GEMEINDE NEUFAHRN
BEI FREISING

Beschlussvorlage

Vorlage Nr.: Bau/100/2023

***Bebauungsplan Nr. 77 "Parksiedlung zwischen Christl-Cranz-Straße,
Sepp-Manger-Straße und Fritz-Walter-Straße"; Würdigung der Stellungnahme
Bürger 3***

ANLAGE 1

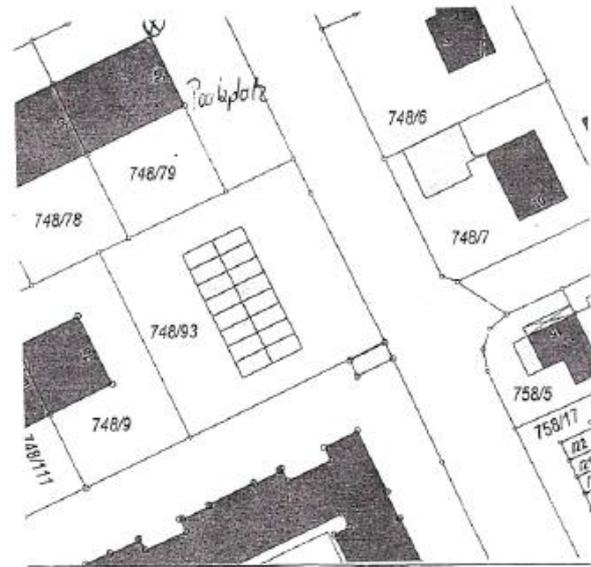
Auf dem Grundstück Fl.-Nr.748/93 standen ebenerdige Garagen und die Restfläche war geteert. Zu dem Neubau von 8 Wohnungen und 3 Appartements wurden insgesamt 23 Tiefgaragen und oberirdische Stellplätze errichtet. Die GRZ lag vor Baubeginn bei 0,9 bis 1,0. Jetzt liegt sie bei **0,59** (siehe Anlage 1).

Die bereits im Rahmen einer Nachverdichtung errichteten Anbauten Fritz-Walter-Straße 1 und 7 sind bereits als Bestandsbauten im Bebauungsplan dargestellt. Die angeführten Verbesserungen des Wohnumfeldes können nicht wirklich bestätigt werden. Eine soziale Anbindung und Eingliederung ins Gebiet wird durch abschirmende Maßnahmen eher erschwert. Die vom Antragsteller gewünschten weiteren Nachverdichtungsmöglichkeiten werden von der Bauverwaltung nicht unterstützt und widersprechen der vom Gemeinderat als Zielvorgabe vorgegebenen Festschreibung auf den Bestand.

FL.-NR. 748/15 - EHEMALIGE TANKSTELLE
FRITZ-WALTER-STR. 7 NEUFABRN

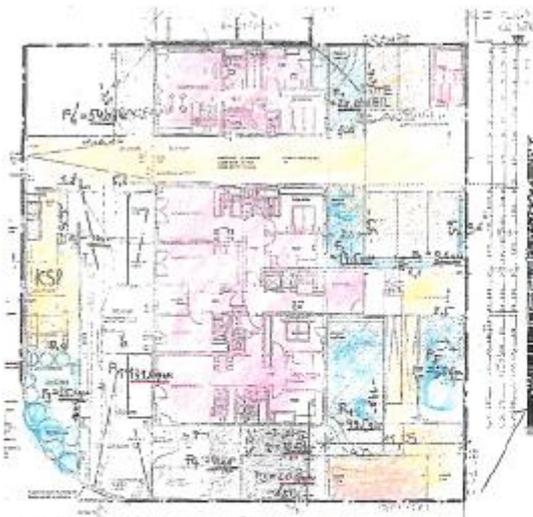
Auch ist der Bebauungsplanverfasserin entgangen, dass sich auf Fl.-Nr. 748/115 früher eine Tankstelle, später eine Kfz-Werkstätte befand. Es gab in der Wohnumgebung ständig Beschwerden wegen der Lärmbelästigung. Die GRZ betrug damals ca. 0,9. In Anlage 2 habe ich die GRZ/neu unter der Aufteilung der Flächen berechnet:

Die GRZ (1 und 2) beträgt **0,63**.

FRITZ-WALTER-STR. 5

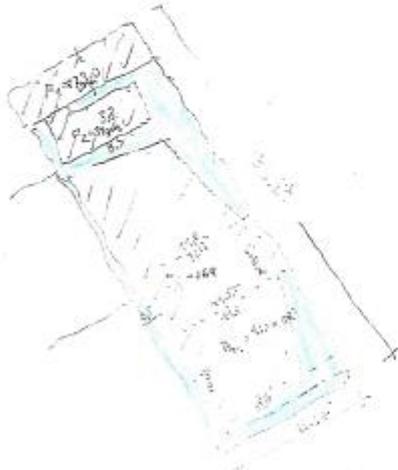
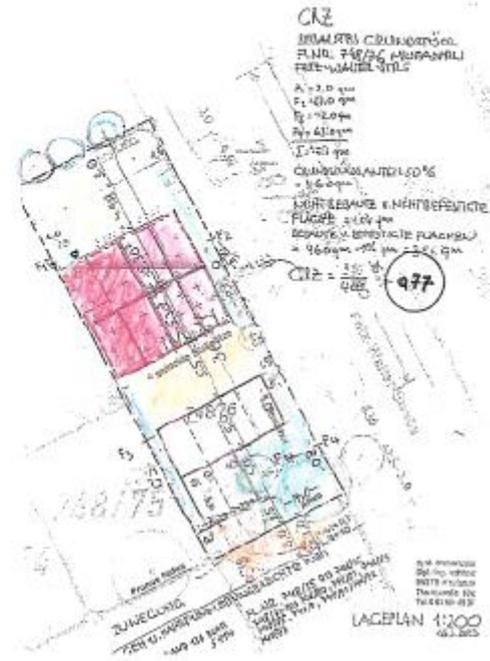
Sogar beim zwischenzeitlich abgelehnten Entwurf – Fritz-Walter-Straße 5 – errechnet sich eine GRZ neu on **0,77** im Vergleich zum Bestand mit 0,73 (siehe Anlage 3). Der marginale Unterschied wird leicht wettgemacht durch die Aufbringung von wasserdurchlässigen Belägen für Zufahrten und Stellplätzen, sowie durch die geplante Begrünung der Dachflächen. Des Weiteren sind folgende Gründe für die Sinnfälligkeit der Bauten Fritz-Walter-Straße 1 und 7 sowie des abgelehnten Anbaus an der Fritz-Walter-Straße 5 erwähnenswert:

KSP Fritz-Walter-Str. 7 u. 7a

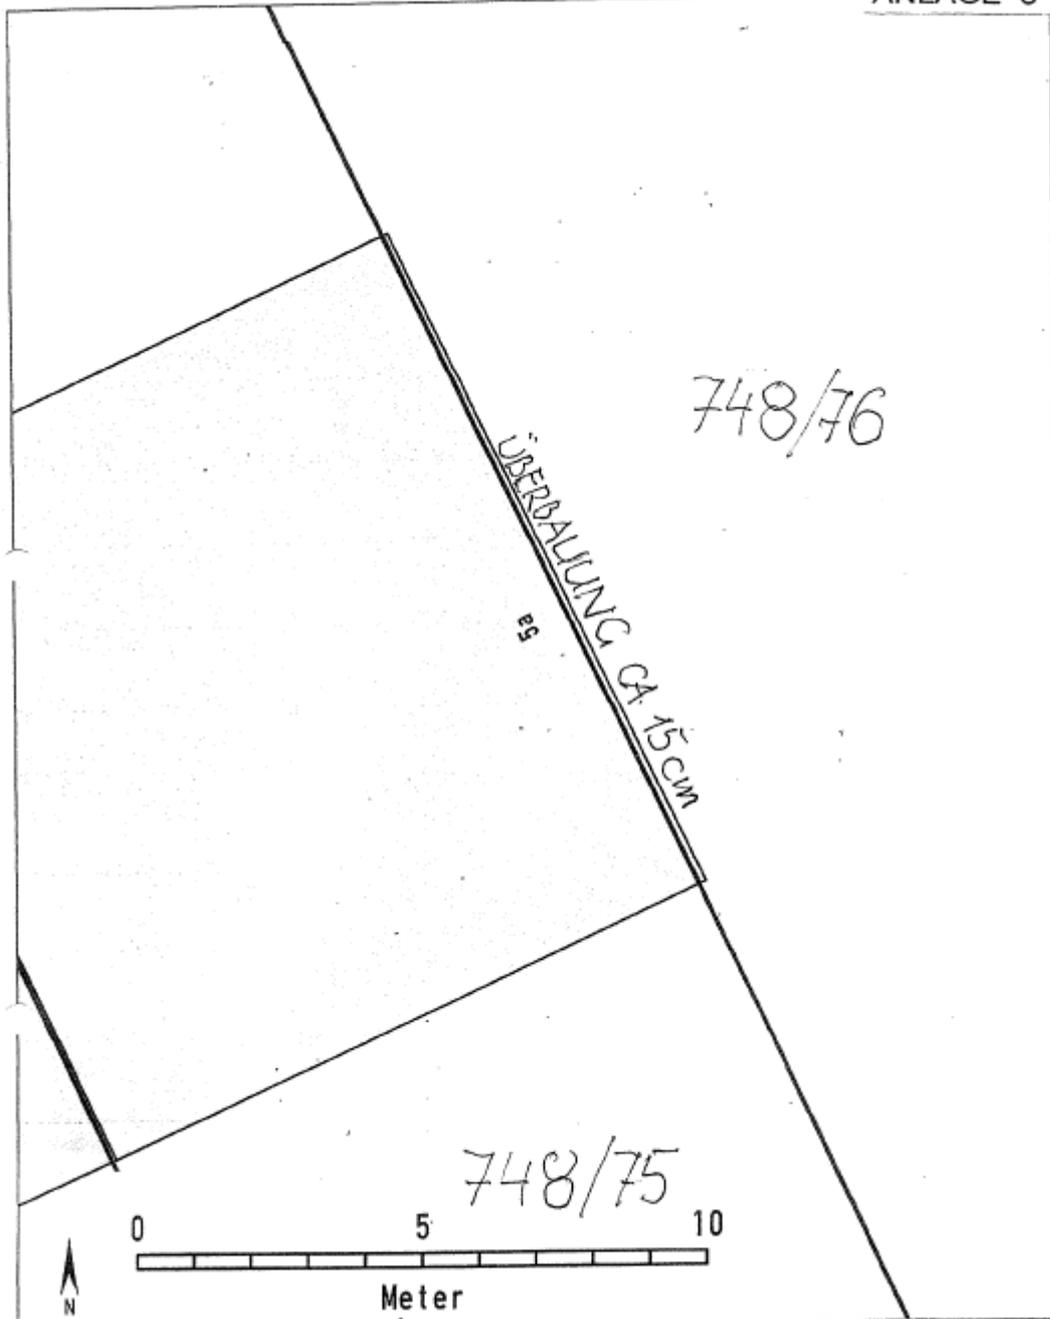
Ihnen Protokolle von Eigentümergebungen aus den Jahren 2000, 2002 und 2015. Aus denen geht hervor, dass sowohl die Eigentümer als auch die Hausverwaltungen die vorhandenen Spielgeräte und Sandkästen entfernen lassen – ohne Absprache mit der Gemeinde. Die Eigentümer von Fl.-Nr. 748/65 beantragten sogar, Dornengewächse einzupflanzen, um die Kinder von der Spielfläche fernzuhalten. Im Falle der Fritz-Walter-Straße 7 und 7a habe ich den Spielplatz auf Eigeninitiative möbliert und aus dem Dornröschenschlaf erweckt (siehe Anlage 7).

Die Bedenken gegen einen Spielplatz in der Mitte des Bebauungsplangebietes können durch entsprechend Detailplanung ausgeräumt werden, indem eine dichte Bepflanzung und Einfriedung zur Christl-Cranz-Straße vorgenommen wird. Eine Gefahr für spielende Kinder auf dieser Fläche kann hier abgewendet werden. Die vorgenommenen Verbesserungen an der Kinderspielfläche Fritz-Walter Straße 7/7a werden positiv zur Kenntnis genommen. Leider sind die zwei Quartiersspielplätze im Norden und der Mitte des Plangebietes noch immer nicht vorhanden bzw. weiterhin in einem desaströsen Zustand.

Festlegung HHW 1940 für das Baugebiet

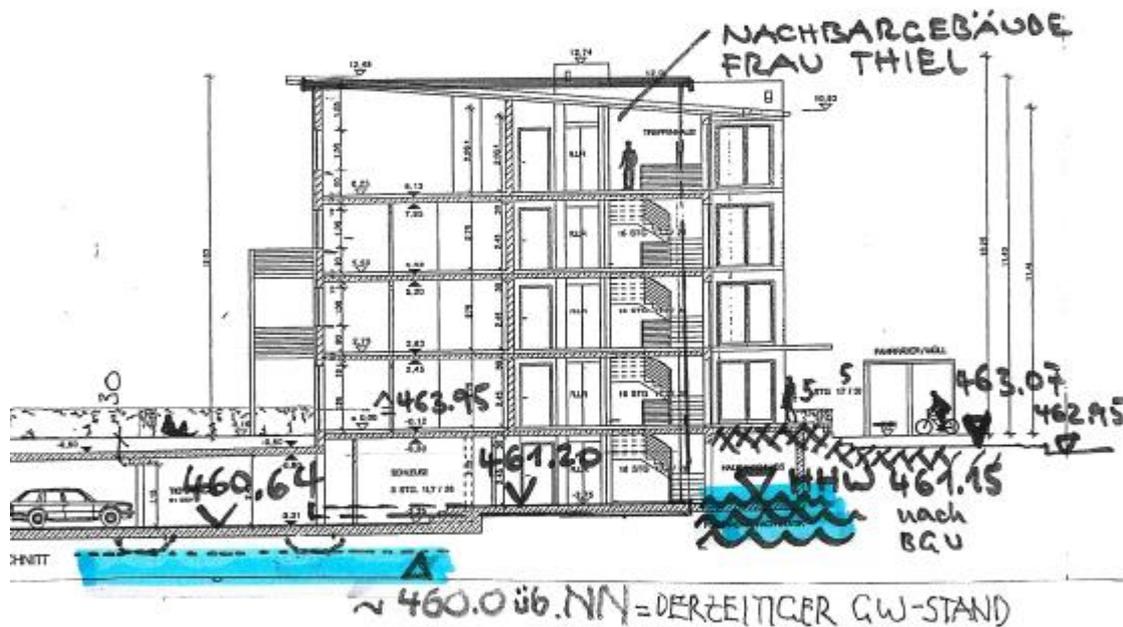
Der höchste Wasserstand (HHW) beträgt in diesem Gebiet 461,15 über NN (ca. 1,80 m unter Gelände). Der tatsächliche Wasserstand liegt bei 3,00 m. Bei Überdeckung der TG-Decke von 30 m liegt die Fundamentunterkante der TG bei ca. 460,00 über NN. Bei einer Tieferlegung der TG um 70 cm wären folgende zusätzliche Maßnahmen erforderlich:

Dieser Aufwand würde zu Herstellungskosten der einzelnen TG-Plätze von Euro 40.000,00 bis Euro 70.000,00 führen. Der Passus mit der Forderung von 1,00 m Überdeckung ist wirtschaftlich also nicht vertretbar (siehe Anlage 9).

Eine Überdeckung einer Tiefgarage von nur 30 cm, um Baukosten zu sparen, ist nicht ausreichend für eine Begrünung, nicht einmal für eine Rasenfläche. Der Vorschlag wird daher abgelehnt.

Auszug aus BP – Entwurf 77
 Zu geringe Fahrgassenbreite;
 Durch Schrägstellung der Stellplätze
 Ausparken nur rückwärts möglich!

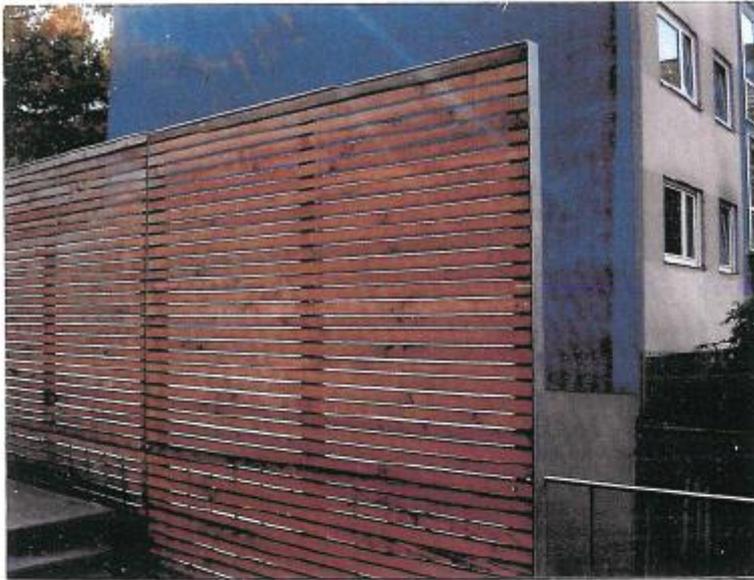
Unter Pkt. 1.2.2 sind Stellplätze nur in den durch Planzeichen gekennzeichneten Stellen zulässig. Auf Fl.-Nr. 748/76 sind 20 Stellplätze eingezeichnet. Nach örtlichem Aufmaß sind die Zufahrtsbreiten fehlerhaft (siehe Anlage 10). Um ausfahren zu können, muss ein umständliches und gefahrenträchtiges Rückwärtsfahren absolviert werden. Von den Benutzern wird schon lange Zeit auf die beengten Zufahrtsverhältnisse hingewiesen. Die Zufahrtsbreiten müssen nach GvA § 4 BayBO ausgeführt werden. Die Fahrgassenbreite muss 6,00 m betragen, bei senkrechter Aufstellung und einer Breite der Stellplätze von 2,50 m.

Die angeführten Maße beziehen sich auf Einstellplätze gem. § 4 GaStellV. Modifizierungen sind demnach möglich hinsichtlich der Stellplatzbreiten, Winkel zur Fahrgasse, Fahrgassenbreiten. Der Bebauungsplan lässt geringfügige Anpassungen zu und orientiert sich ansonsten am seit Jahren funktionalen Bestand.
